Dato 15.februar 2023
Sagsbehandler Kasper Anias Møller
Mail kaam@vd.dk
Telefon +45 7244 3682
Dokument 1340-VD-MILJ-MYNB-0007
Side 1/25

1340 Udbygning af Hillerød- motorvejens forlængelse mel- lem Allerød og Hillerød til 4 sporet motorvej

Anmeldelse af projektændringer

Figur 1: Ændringer af støjafskærmning i forhold til VVM-redegørelse (sydlige del)

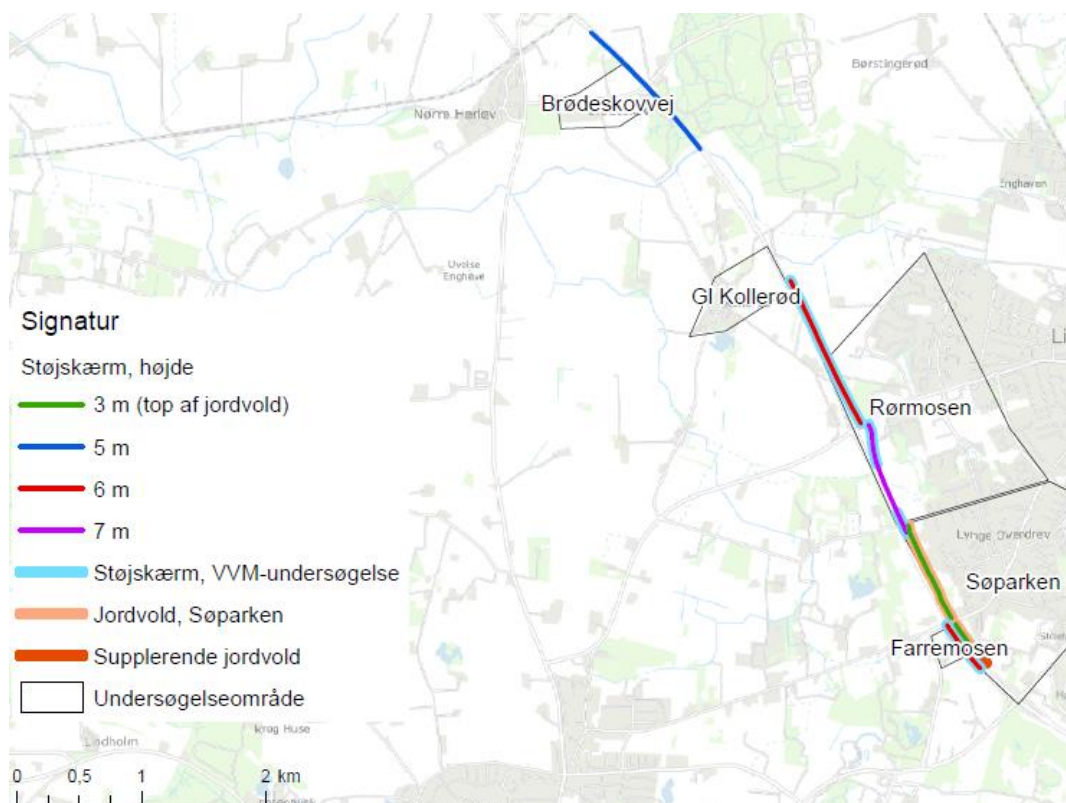
I VVM-redegørelsen er det forudsat at der etableres 4 m høje støjskærme på vestsiden af motorvejen ind mod Farremosen. Der anlægges i stedet skærme på 6 m for at kompensere for KVS slidlaget i stedet for SRS belægningen. Matriklerne 11a, 11i, 54, 2k og 2h Vassingerød By, Uggeløse.

I detailprojekteringen er det fastsat at volden udvides som planlagt i VVM-redegørelsen, men suppleres med en 3 m høj støjskærm på toppen af volden. Støjskærmen ved Røglevej anlægges desuden med en højde på 9 m. I forhold til VVM-redegørelsen forlænges støjvolden desuden ca. 230 m længere mod syd for at sikre en bedre støjbeskyttelse af Søparken. Voldene ligger på matriklerne 9gf, 9gt, 18aa, 18b Lynges By, Lynges og 49p og 49f Vassingerød By, Uggeløse og 7d Høveltsvang, Uggeløse.

Volden udbygges ikke som forudsat da en udvidelse vil betyde en inddragelse af de § 3 beskyttede vandhuller på bagsiden af volden, som også er habitat for bilag IV-padder. I stedet etableres der en 7 m støjskærm fra Lyngesvej til Kollerødvej og 6 m nord for Kollerødvej foran den eksisterende vold.

Der er i VVM-redegørelsen ikke forudsat støjdæmpning ved landsbyen Brødeskov. På baggrund af de nye støjberegninger anlægges der nu en støjskærm på vestsiden af motorvejen fra Kollerød Å, igennem Brødeskov, og til nord for landsbyen Brødeskov. Skærmen vil blive 5 m høj, og vil blive beplantet med grønne vækster som fortsat kan give bilister på vejen et indtryk af at vejen forløber gennem en skov. Støjskærmen vil medføre en mindre yderligere arealpåvirkning af 4a Kollerød By, Lynges og 63d, 23a, 10a og 7a Herlev By, Nr. Herlev.

Figur 2: Ændringer af støjafskærmning i forhold til VVM-redegørelse (nordlige del)

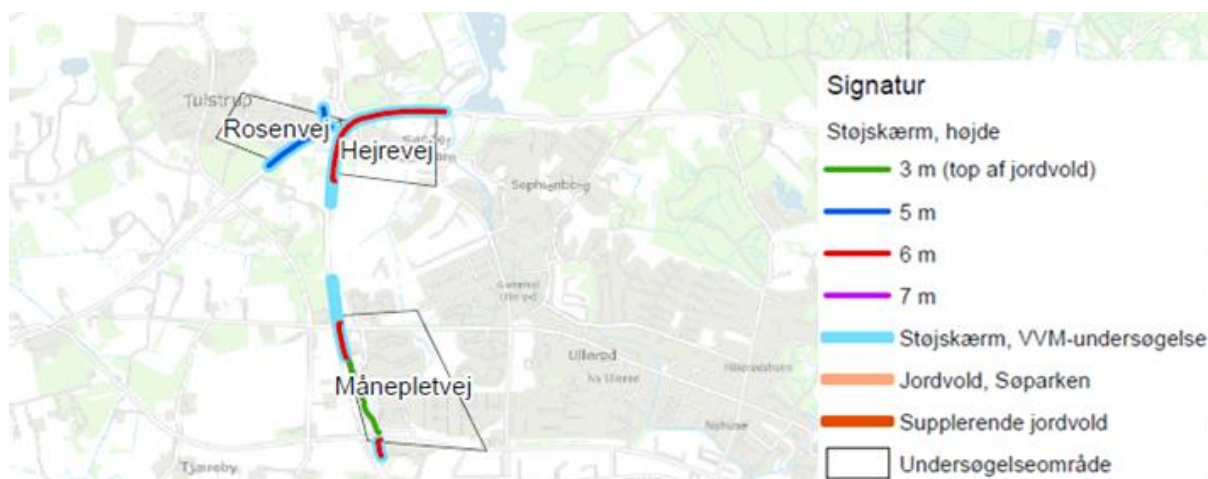
Hillerød kommune har nu anlagt en ny støjvold ved Guldhalevej mellem motortrafikvejen og det nye parcelhuskvarter. Der anlægges derfor 3 m høje støjskærme på toppen af volden, som suppleres af 6 m høje støjskærme, der forkortes med ca. 400 m til ca. 400 m, pga. den nu anlagte kommunale støjvold. Volden og skærmen anlægges på matriklerne der i dag er 3c Freersvang, Tjæreby og 3a, 3g, 12a, 12m og 7000x Freersvang, Ullerød.

Skærmen hæves nu til 6 m, men forkortes med ca. 250 m til ca. 1000 m pga. den nu anlagte støjvold ved Guldhalevej. Ændringerne medfører at en mindre del af matrikel 5b Ullerød By, Ullerød vil blive anvendt til Støjskærme, og vil direkte påvirke matriklen 2e Tulstrup By, Alsønderup, ud over matrikler der allerede ejes af Vejdirektoratet.

Skærmen hæves i det endelige projekt til 5 meter. Matriklerne 13u, 13r, 13q, 13p, 13n, 13i, 4cp, 1i, 5ax og 5a Tulstrup By, Alsønderup er naboer til skærmen.

Figur 3: Det i VVM-redegørelsen forudsatte forløb af den rørlagte strækning af Kollerød Å illustreret ved det oprindelige forløb i 1954 og på ortofoto fra 2022

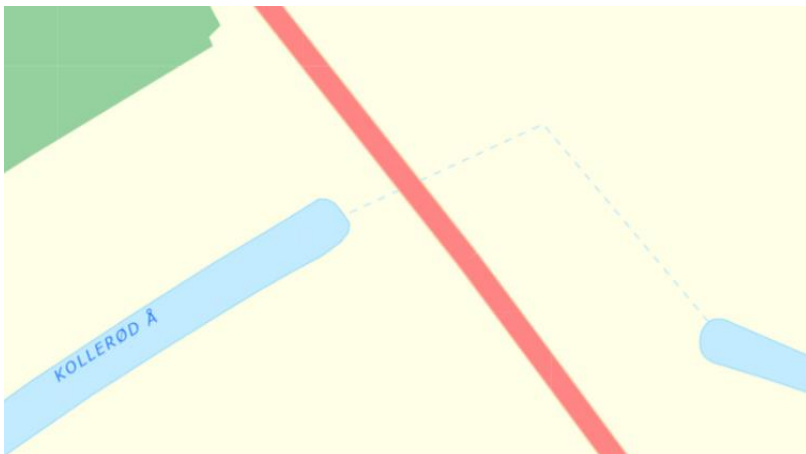
I VVM-redegørelsen er det forudsat at den eksisterende rør-underføring af Kollerød Å under motortrafikvejen åbnes og ombygges til faunapassage. Det blev forudsat at vandløbet krydser motortrafikvejen på en 114 m lang rørlagt strækning, som går skråt under vejen, og som følger det oprindelige forløb fra før vejen blev anlagt.

Forløbet som er forudsat i VVM-redegørelsen er illustreret i figur 3, hvor både det oprindelige forløb kan ses på ortofoto fra 1954 og hvor det forudsatte forløb er illustreret med rød stiplede linje på ortofoto fra 2022.

Figur 6. Omlægning af Slånebæk ved lokalitet 32.

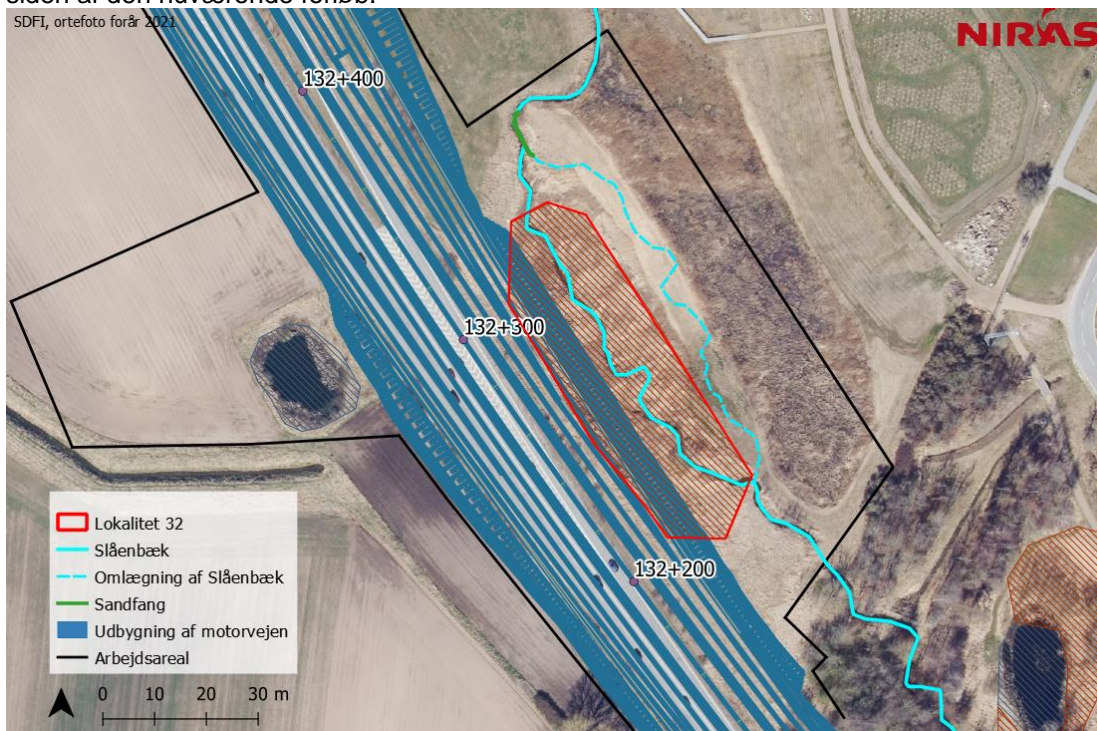
Lokalitet 32 ved Slånebæk er beliggende inden for arbejdsområdet ved st. 132+200 – 132+300, og skal derfor omlægges. For at undgå at omlægge vandløbet to gange, vil vandløbet inden for dette område blive omlagt permanent som vist på figur 6. Ca. 70 m af vandløbet omlægges til et forløb lige ved siden af den nuværende forløb.

Figur 8: Ændret projekt, hvor Enebakken bibeholdes som underføring, og faunapassage etableres syd for.

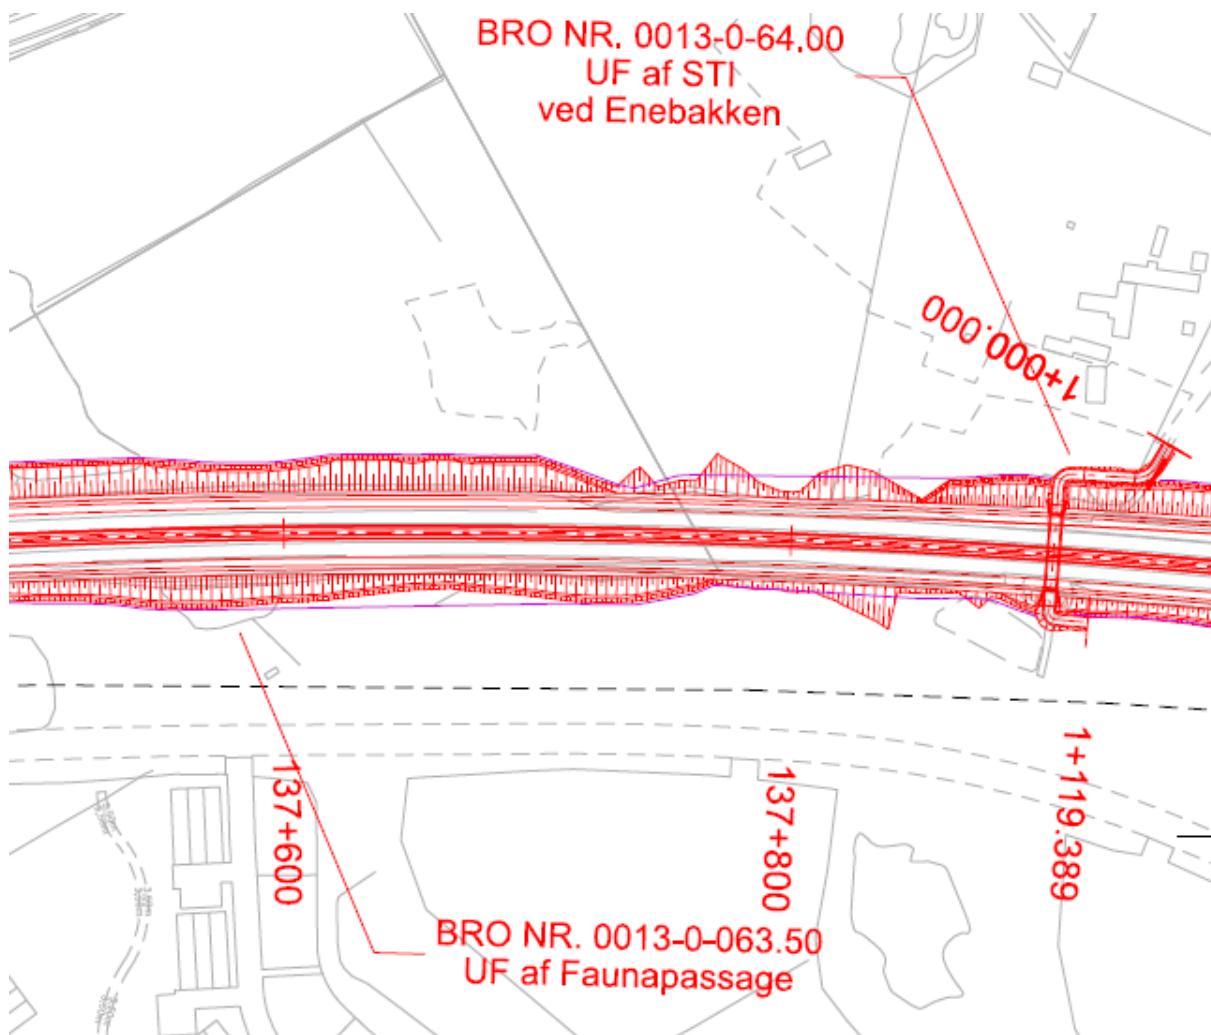
Enebakken fastholdes som en stitunnel til gående med lavere frihøjde under motorvejen, og overføringen udgår af projektet. I stedet etableres en faunapassage til padder omkring st. 137+600, ca. 250 m syd for Enebakken stitunnel. Stitunnelen kan dog stadig benyttes af padder og mindre pattedyr som faunapassage, da der etableres paddehegn hen til underføringen. Ændringen vil derfor have en positiv virkning på padders, og andre mindre dyrs, passagemuligheder under motorvejen. Det ændrede vejprojekt fremgår af figur 8.

Figur 9: Regnvandsbassin nr. 14 flyttes fra en § 3 eng vest for motorvejen til et areal uden beskyttet natur længere mod vest for motorvejen. VVM-projektet til venstre, og detailprojektet til højre.

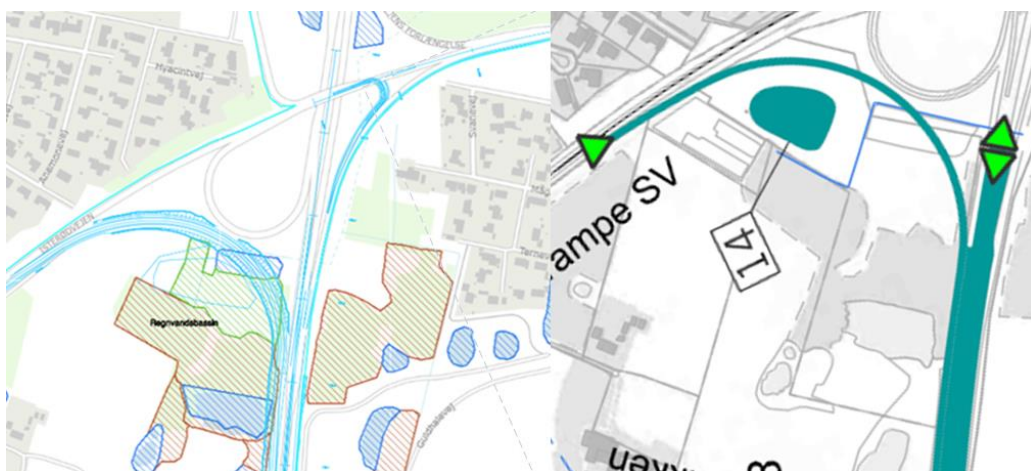
Regnvandsbassin nr. 14 flyttes længere mod vest, og flyttes dermed fra et areal der var beskyttet eng efter naturbeskyttelseslovens § 3, til et areal hvor der ikke er beskyttede naturtyper. Flytningen og de udpegede naturtyper fremgår af figur 9. Ændringen betyder at en mindre del af beskyttet natur påvirkes af udvidelsesprojektet. Bassinet placeres på samme matrikel 4i Tulstrup By, Alsønderup.

Figur 62: Bassin nr. 6 er nyt i forhold til VVM-redegørelsen

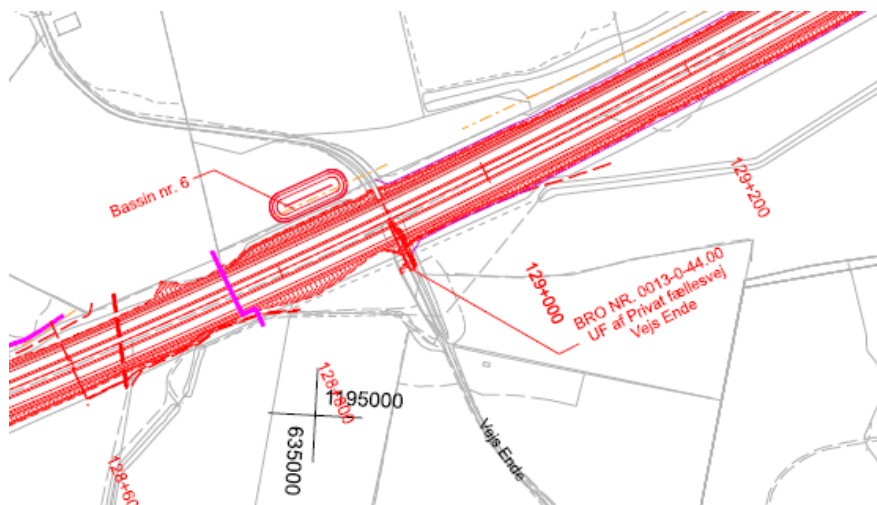
I VVM-redegørelsen var det ikke forudsat at der skulle etableres et regnvandsbassin ved Vejs Ende. Detailprojekteringen har dog vist et behov. Derfor etableres der et regnvandsbassin på vestsiden af motorvejen ved Vejs Ende. Placeringen af bassinet fremgår af figur 12. Der er ingen udpegede beskyttelser af arealet, og placeringen vil ikke at have nogen effekt på miljøet. Bassinet placeres på matrikel 41c Kollerød By, Lyng.

Figur 73: Placeringen af bassin 2 flyttes fra østsiden af motorvejen til vestsiden af motorvejen.

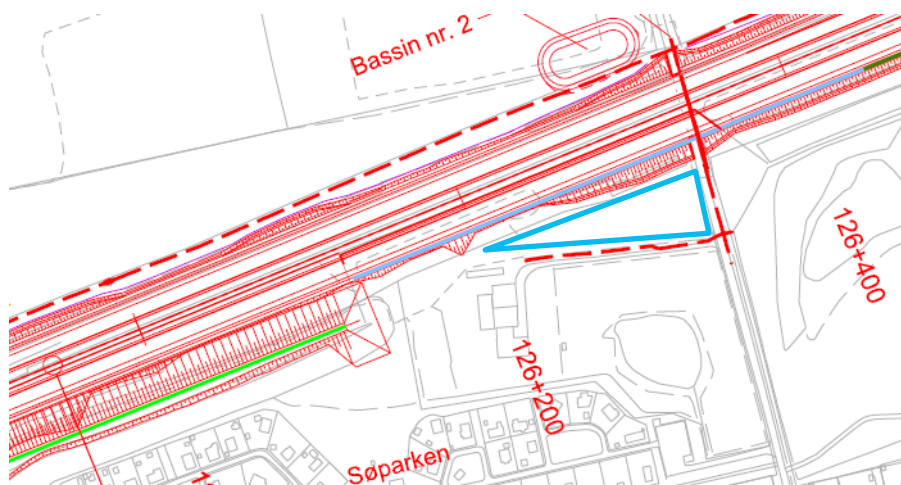
I VVM-redegørelsen blev det forudsat at bassin nr. 2 placeres på østsiden af motorvejen. I detailprojekteringen er bassinet flyttet til vestsiden af motorvejen. Ændringen er illustreret på figur 13, hvor regnvandsbassinets placering i VVM-redegørelsen er markeret med lyseblå. Der er ingen udpegede beskyttelser af arealet, og placeringen vil ikke at have nogen effekt på miljøet. Bassinet rykkes fra matrikel 18b Lyngby, Lyngby og placeres på matrikel 17d og 19x Lyngby, Lyngby.

Figur 14: Ny placering af samkørselspladsen på Roskildevej.

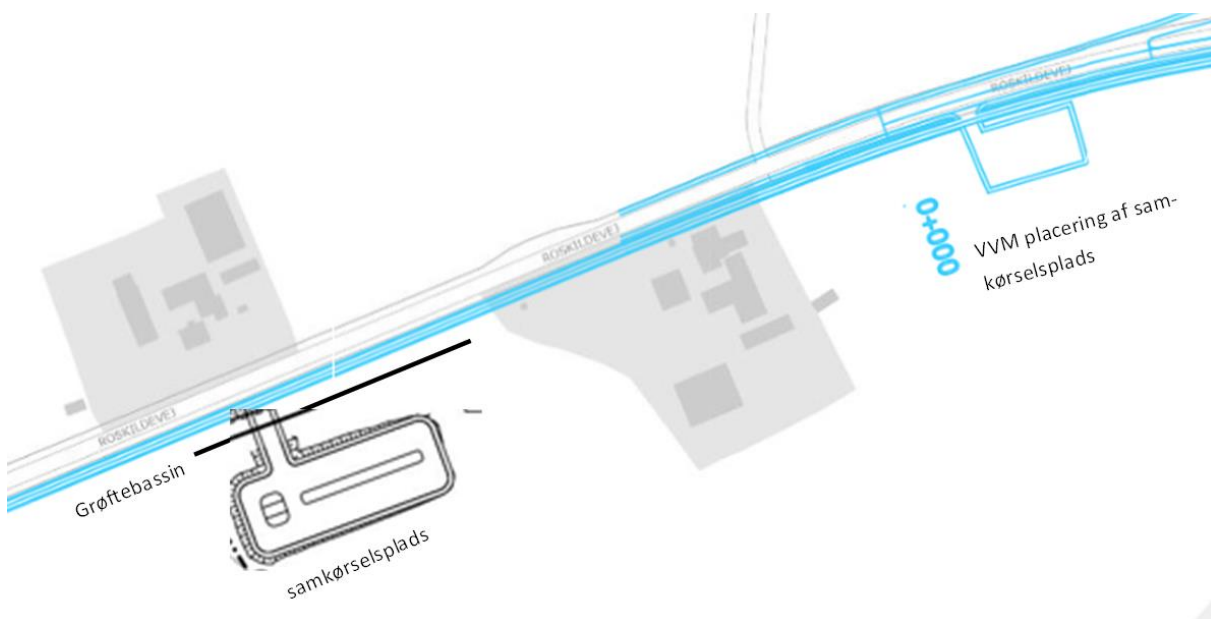
I VVM-redegørelsen er der placeres en samkørselsplads vest for Hillerødmotorvejen på sydsiden af Roskildevej. Denne flyttes ca. 250 m mod vest og placeres sammen med et grøftebassin. Der er ingen udpegede beskyttelser af arealet, og placeringen forventes ikke at have nogen effekt på miljøet. Se figur 14. Samkørselspladsen rykkes fra matrikel 1ag Favrholt, Hillerød Jorder og samkørselspladsen og grøftebassinet placeres på matrikel 1mb Favrholt, Hillerød Jorder.

Figur 16: Ændringer af brooverførslen over Hillerød motorvej/Roskildevej.

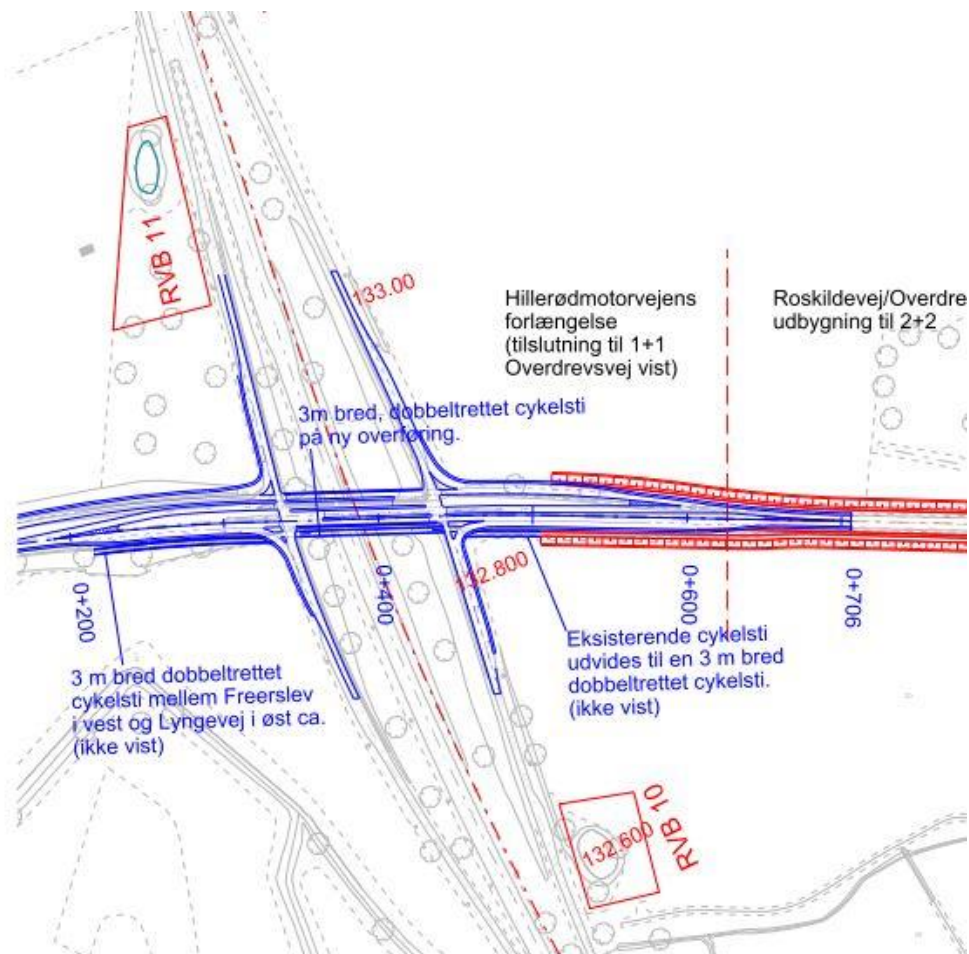
I VVM-redegørelsen er der beskrevet en overførsel af Roskildevej (Rute 6). Eksisterende bygværk udvides mod nord med 14,3 meter, og der etableres en ny separat stibro til cykler ved siden af overførsel Roskildevej. Dette fremgår af figur 15.

Den i VVM-redegørelsen foreslåede udvidelse af eksisterende bro og etablering af stibro til cykler, erstattes med en tvillingbro til den nordlige bro med en ny sydlig bro, hvor stitrafikken er integreret. Se figur 16. Eksisterende nordlige vejbro bibeholdes i sin nuværende udformning, rampetilslutninger justeres som anvist i VVM-redegørelsen. Den kombinerede, nye sydlige sti- og vejbro får en bredde på ca. 21 m, rampetilslutningerne udføres uændret ift. VVM-redegørelsen.
